1. 前言

近年公司承攬多型高速船，惟交船後發現操作方式與規範需求略有不同，部分於交船後半年左右，發生船舶無法高速航行之現象。

圖 1 螺槳轉速餘裕增加後之曲線圖

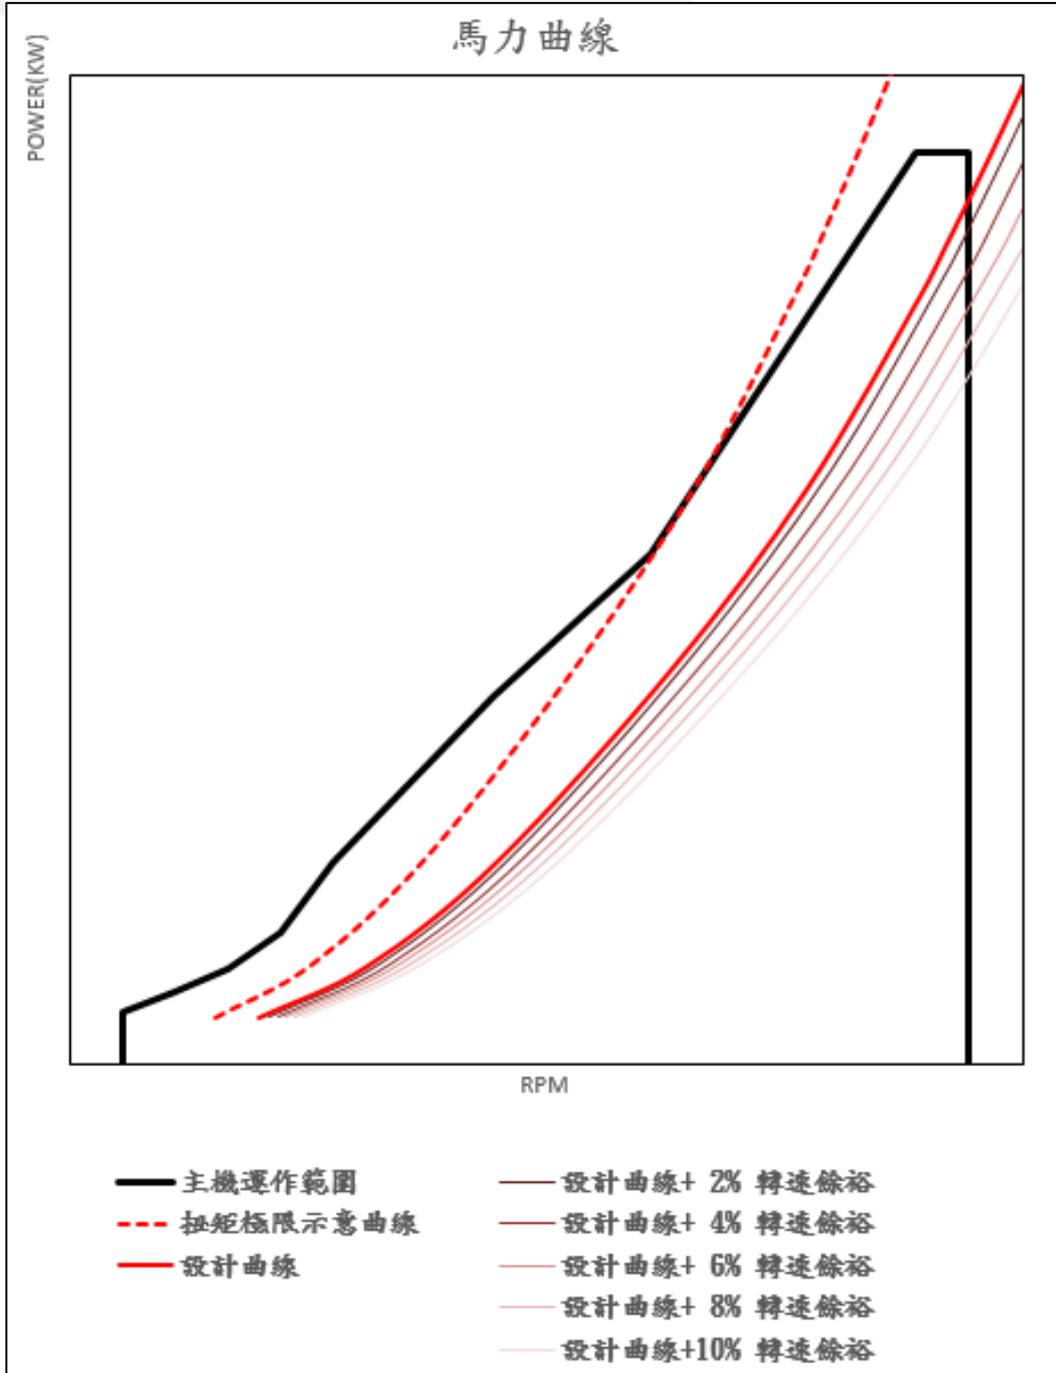
- 螺槳固定期間盤車，約每兩天以最低轉速的模式進行，減少海生物附著
- 定期實施水線下附著物清潔
- 調高主機扭矩限制
- 更換螺槳 (採用轉速餘裕較高的設計，評估如下圖)
